GMINA MORZESZCZYN

IN.ZP.271.4.4.2021

DO WSZYSTKICH WYKONAWCÓW

Dot. Postępowania o udzielenie zamówienia w trybie przetargu nieograniczonego na wykonanie zadania pn. „**Budowa Remizy dla OSP Morzeszczyn – Poprawa Infrastruktury Wsi** „

NR RYSUNKU	K2.2
FAZA	Proj.techniczny
SKALA	1:50
DATA	02-2021

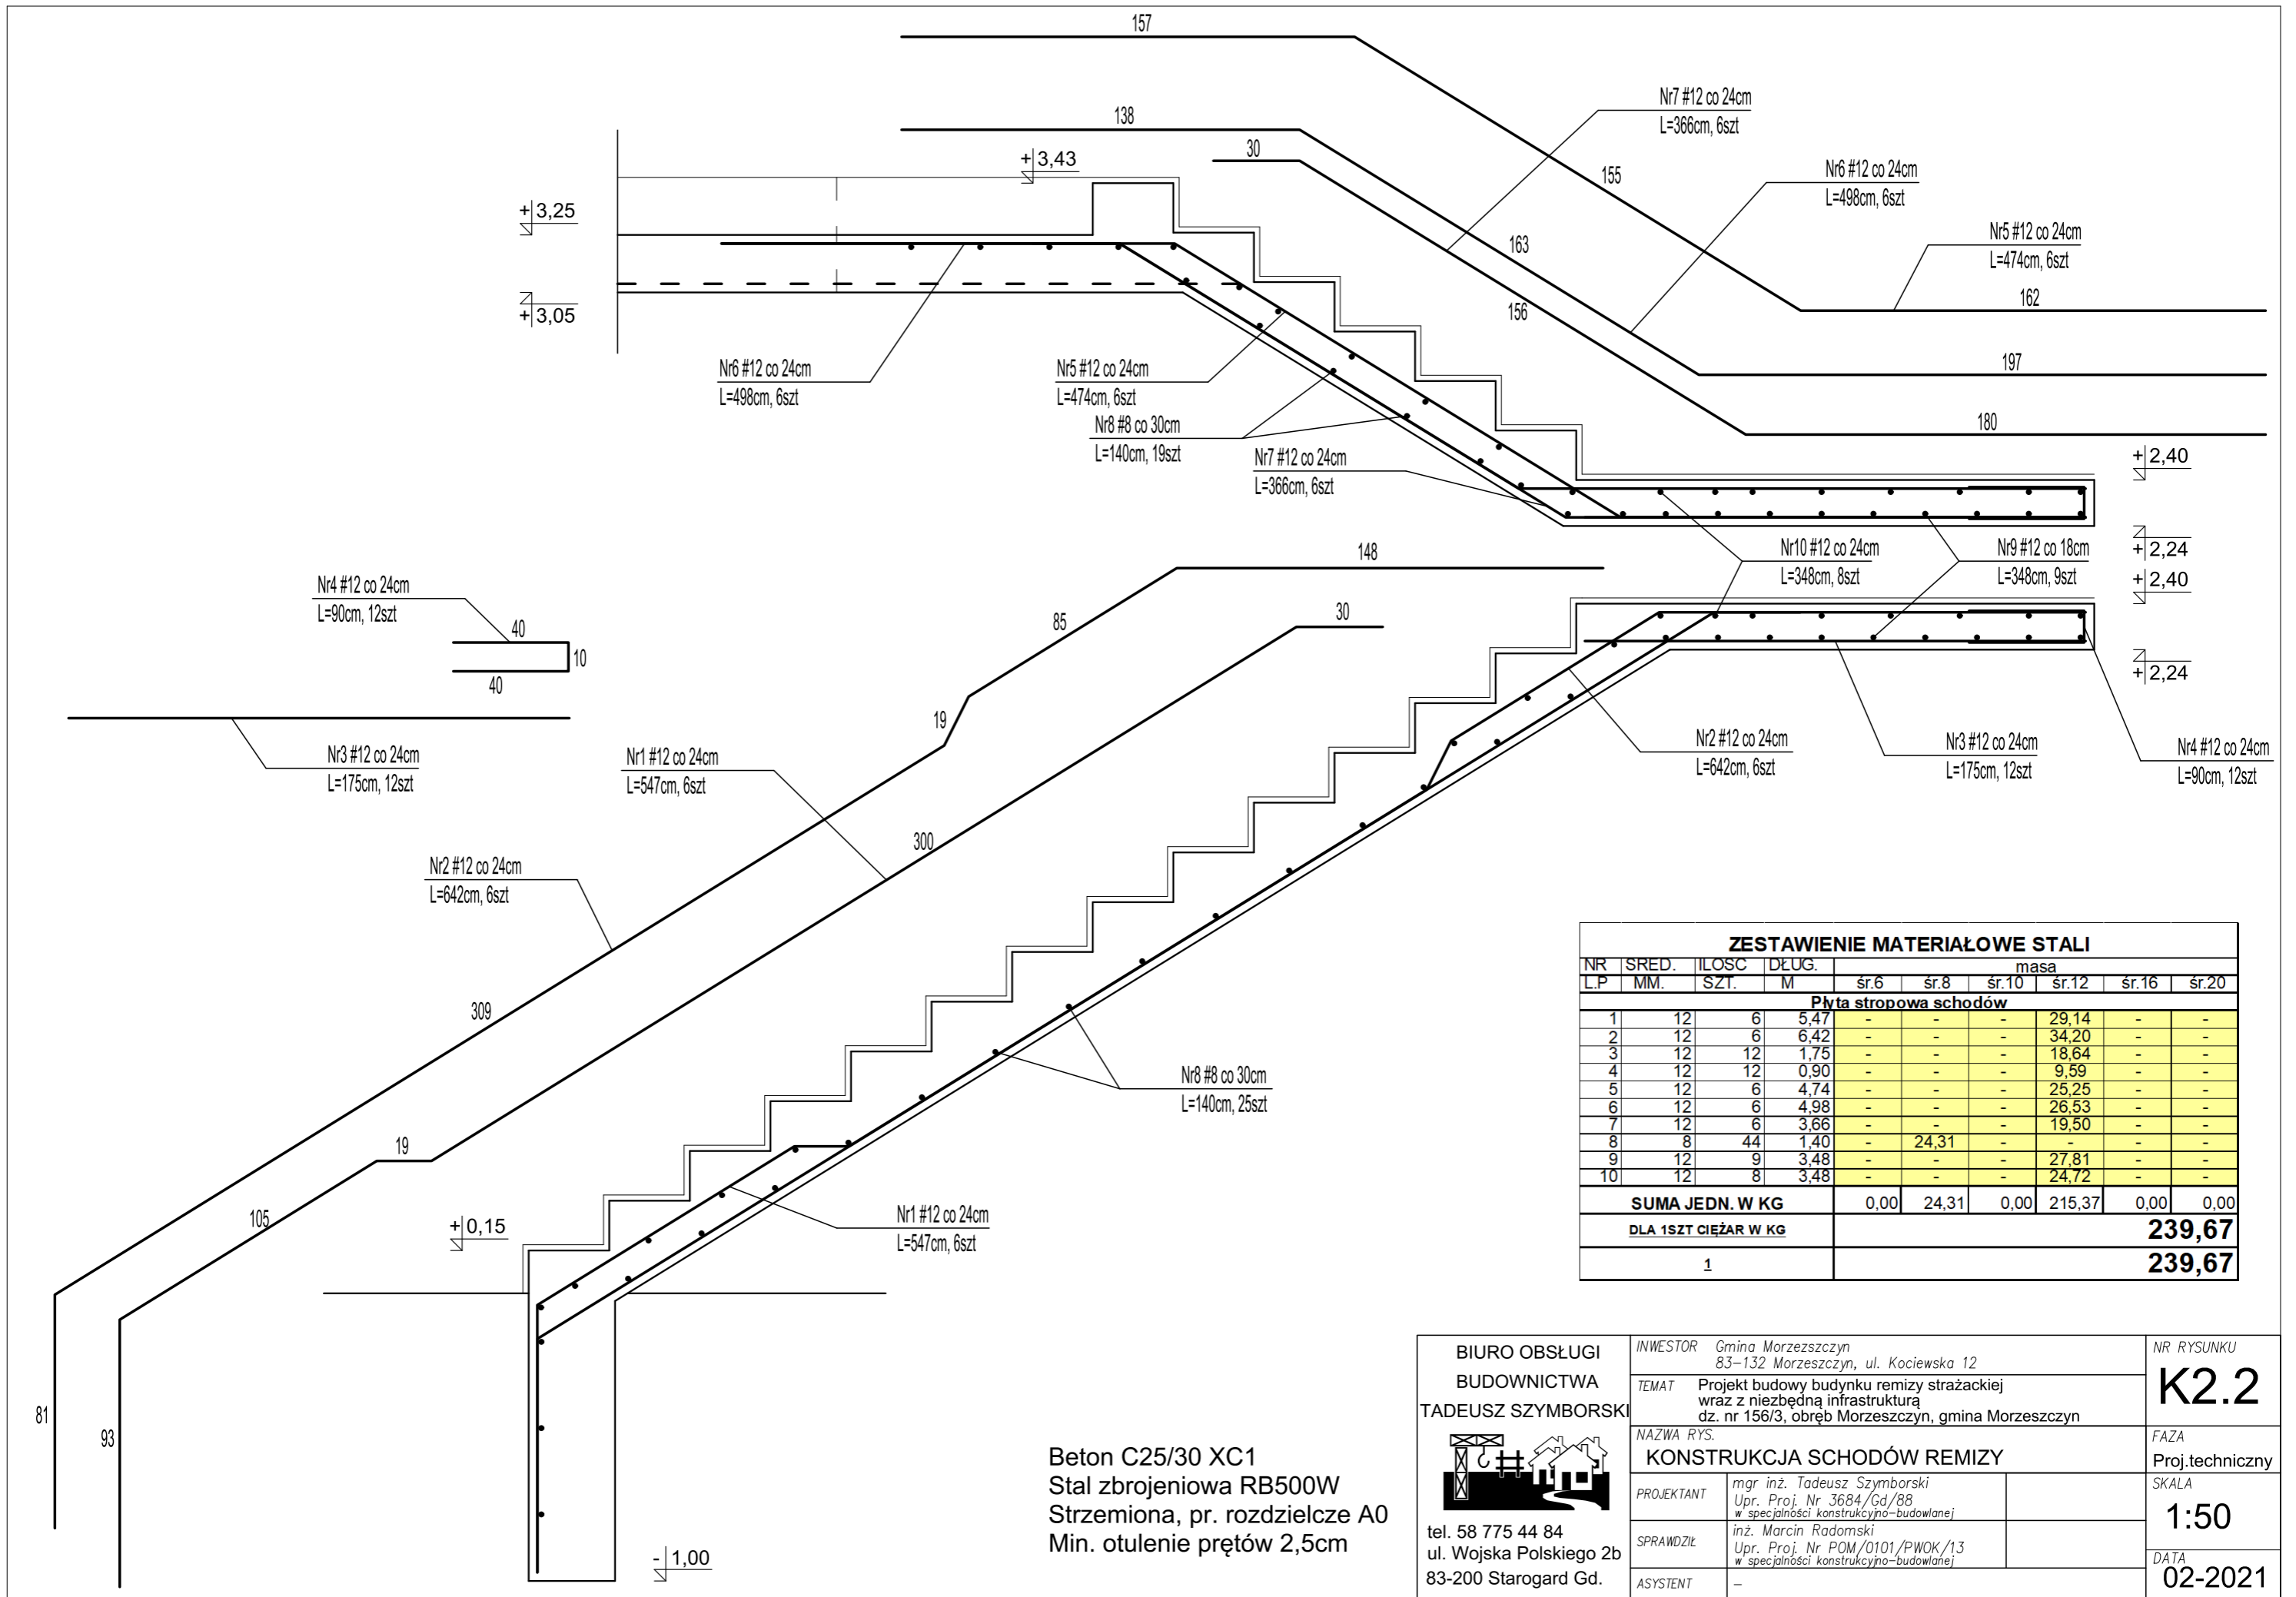
- W przedmiarze w poz 32-35 opisane są płyty warstwowe z rdzeniem z pianki poliuretanowej gr 200mm ściana i 250mm dach. Płyty z pianki poliuretanowej gr 200mm stosowane są jako typowe do mroźni gdzie różnica temperatur zewnątrz a wewnątrz sięga 70st oraz cena ich jest bardzo wysoka. Płyty poliuretanowe grubość 250mm nie są produkowane.
- Wykończenie posadzki hali – na przekroju pionowym – nr rysunku A5 posadzka opisana jest jako C20/25 epoksydowa. W przedmiarze poz 109-111 jest posadzka zacierana na gładko wraz z impregnacją. Która z posadzek ma być wyceniona ?

W załączeniu rysunek przekrojów oraz konstrukcja schodów.
